Que penser du projet de lotissement de Matexi?

Deux réunions de notre CA se sont tenues les vendredis 27 octobre et 3 novembre. Sur base des éléments en sa possession à ce jour, l'ASBL a rédigé ses observations et propositions sur la demande de permis PU/85689. Nous transmettrons nos observations au *Collège communal de Liège* dans le cadre de l'enquête.

Proposition d'aménagement de l'entrée de l'ancien fort – © ASBL La Chartreuse
 Cliquez pour agrandir
 En hachuré fin, entouré d'un trait rouge, la zone faisant

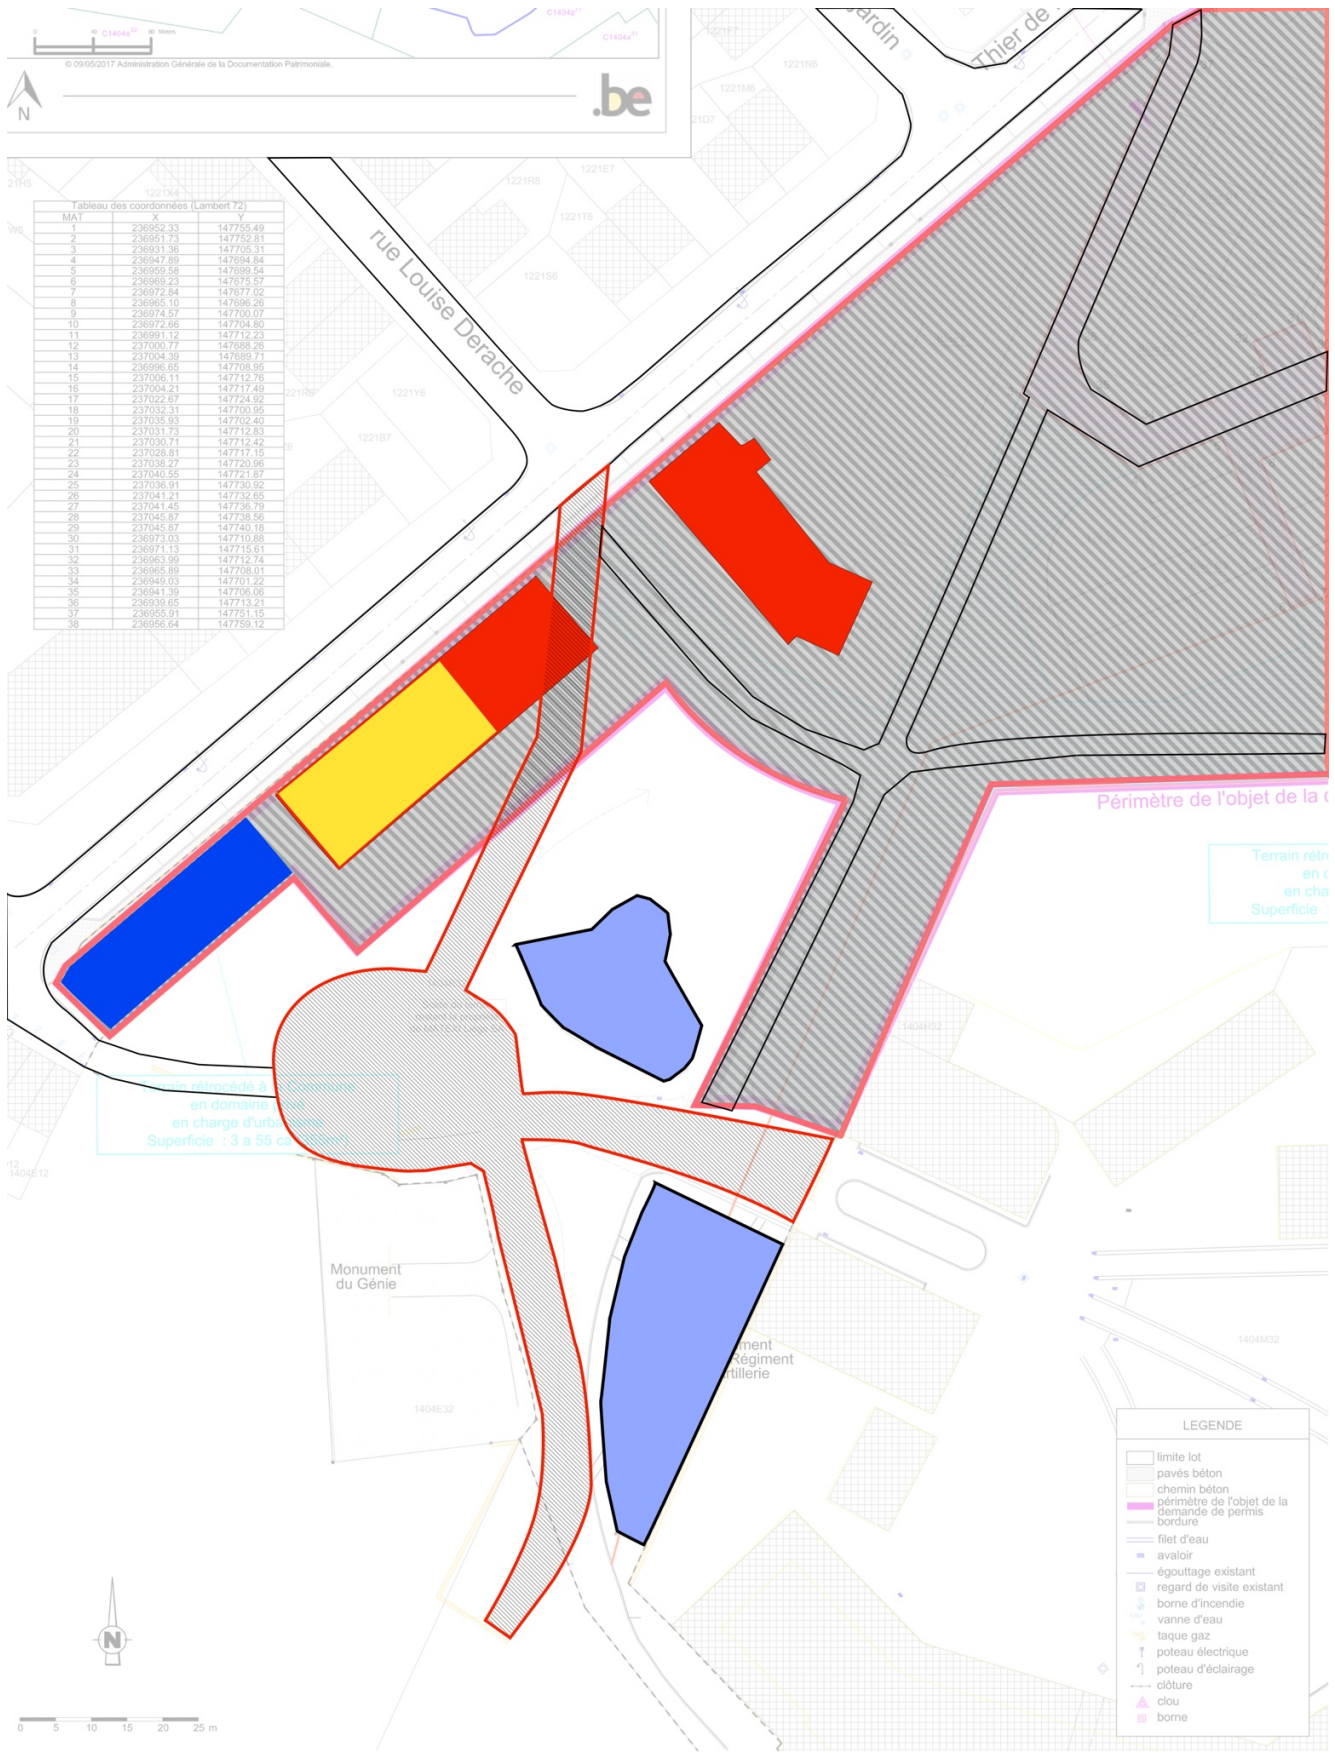
La mobilité est le problème majeur du projet. 74 logements, disons donc 90 véhicules; à terme de la réaffectation de l'intérieur du fort, la phase II, 150 logements, 200 véhicules. D'après le *Master Plan*, le flux de circulation de la phase III se dirigerait quant à lui vers la *rue Lebeau*.

Pour réduire les effets de cette augmentation du flux de circulation, la **Ville de Liège** devra sans aucun doute interpeler la **Région Wallonne** pour faire aménager le carrefour des rues *des Fusillés*, *des Fortifications* et de *Herve*, car nous n'imaginons pas qu'on puisse autoriser la descente du *thier de la Chartreuse*... La **Ville de Liège** a-t-elle déjà travaillé sur cette problématique?

Une autre piste serait de créer un accès par transport en commun: le dernier bloc d'appartements près du *monument du 1^{er} de Ligne* se trouve à plus de 700 mètres du premier arrêt de bus... On pourrait, par exemple, compléter la ligne 10 du **TEC** par une extension jusqu'à l'entrée de l'ancien fort, celle-ci étant desservie par un bus sur trois. N'oublions pas que si cette ligne existait, elle ne desservirait pas que le nouveau quartier, mais aussi le *Parc de la Chartreuse*: celui-ci ne doit pas être que le lieu de promenade des propriétaires de chiens locaux, mais de tous les Liégeois.

En hachuré plus gros, entourées d'un trait rouge, les voiries proposées par l'ASBL.

En jaune, la taille que devrait prendre l'immeuble avec ce nouveau tracé.

- que le projet soit revu de manière à «accrocher» la phase I à la future phase II en aménageant la zone en face de l'ancien fort et en rectifiant le tracé du chemin d'accès actuel pour permettre tant l'accès à la caserne que la réalisation ultérieure d'un arrêt de bus **TEC** (voir plan au point 4. La mobilité);

- que le projet actuel et les projets futurs s'alignent sur la limite basse du nombre de logements, soit 240 au plus et dans le cas présent 60 (la demande relative à l'arrêt de bus impliquerait une réduction de taille du bloc A d'appartements, passant de 15 à 7 logements);
